# Shearwater Teric

## Uwagi dotyczące wydania oprogramowania sprzętowego

### WERSJA 19 26.07.2021

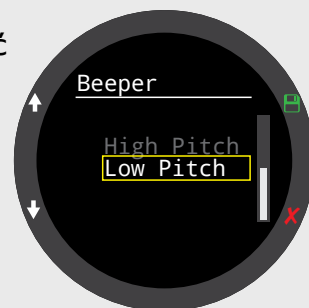
NOWOŚĆ

Wersje przetłumaczone. Aktualnie dostępne dla następujących języków:

- 繁體中文 (chiński tradycyjny)
- 简体中文 (chiński uproszczony)
- 日本語 (japoński)
- Español (hiszpański)
- inne języki zostaną dodane, gdy będą gotowe

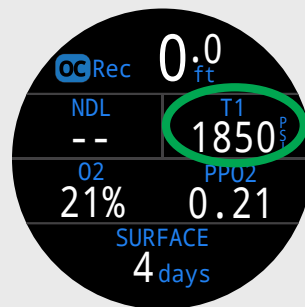
USPRAWNIENIE

W układzie OC Rec Standard lokalizację TTS (prawa górna część) można zastąpić alternatywnymi wyświetlaczami.
